Reguleringsplan for Skorpa og Meløya, Kristiansund, reguleringsendring for felt 1 og 21, samt del av Meløya

Fråsegn til varsel om oppstart av mindre planendring

Kristiansund kommune - detaljregulering - mindre reguleringsendring Skorpa og Meløya felt 1 og 21 - uttalelse til varsel om oppstart

Skorpa felt 1 og 21, samt del av Meløya, mindre reguleringsendring - uttalelse til revidert planforslag

Gjeldende

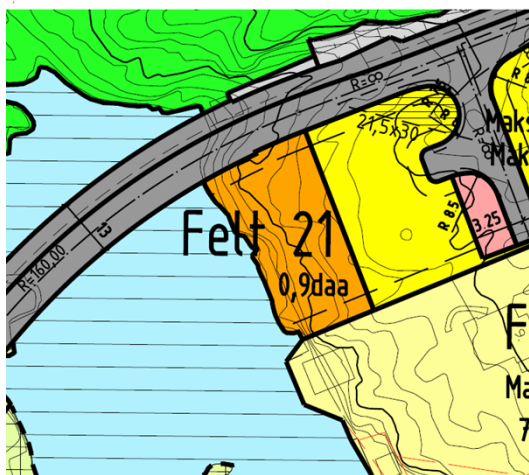
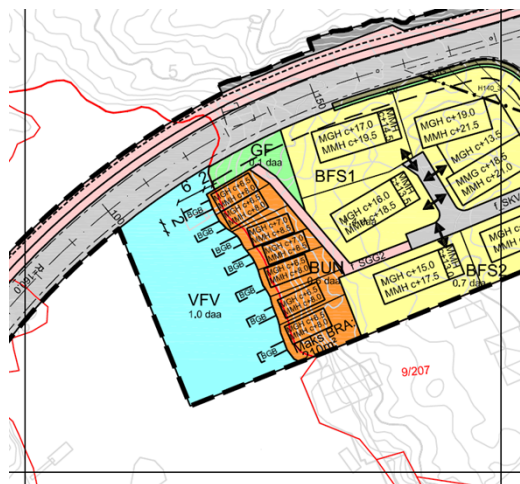
Varselet gjelder endring av nord-/nordvestre del av tidligere planområde, på begge sider av planlagt ny bru mellom Meløya og Skorpa. Endringene gjelder både formålsbruk og reguleringsbestemmelser.

Kystverket har tidligere etter søknad gitt tillatelse til bygging av Skorpabrua ihht gjeldende reguleringsplan. Det opplyses at veg-/brutraseen ikke er endret. Tiltakshaver har ikke forhåndsmeldt og kunngjort byggestart for brua. Eventuelle endringer av veg/bru og innseiling til hver side som ikke er vurdert vil innebære at tillatelsen må vurderes på nytt.

Både seilingsløp under brua og påkrevd farvannsoppmerking inn mot løpet fra begge sider, er vurdert ihht søknad og gjeldende plan. Planen sier naustformål i felt 21, dvs bygg for oppbevaring av båt og redskap, normalt med skrå stø ut i sjøen. Altså ikke brygger (flytebrygger) i tillegg, her vist 7 private, plassert i friluftsområde sjø. På reguleringsnivå kan slike framstilles som private småbåtanlegg og planvurderes deretter. Planforslaget legger således opp til å endre tidligere plan som la vekt på at sjøområdet sør for planlagt ny bru er

grunt og ikke benyttes i særlig grad til ferdsel på sjøen. Derav at det ikke skal tillates bøyer/forankringer mm.

Kystverket kan imidlertid akseptere endring av planen forutsatt at plankartet suppleres med eksakt vist plassering av brupillarene på hver side for seilingsløpet slik de er godkjent plassert. Videre at plankartet påføres en bestemmelsesgrense i friluftsområde sjø for ytre begrensning av kai/flytebrygge foran hele naustområdet. Nord/syd-retningen på bestemmelsesgrensen skal da plasseres i forhold til et punkt hhv 2m øst for senter SØ-søyle og ett 2,0m vest for nordvestre kaihjørne på eiendommen 9/207. Dette innebærer endringer av foreslått plassering.

Reguleringsbestemmelsene for naust og friluftsområde sjø må også ha innhold om at dette er maksimal ytre begrensning av kai/brygge/flytebrygge og fortøyninger/anker i sjø. Hvis flytebrygger er målet må disse ha ytre endeforankring i påle(r) til sjøbunn øst for samme begrensningsslinje.
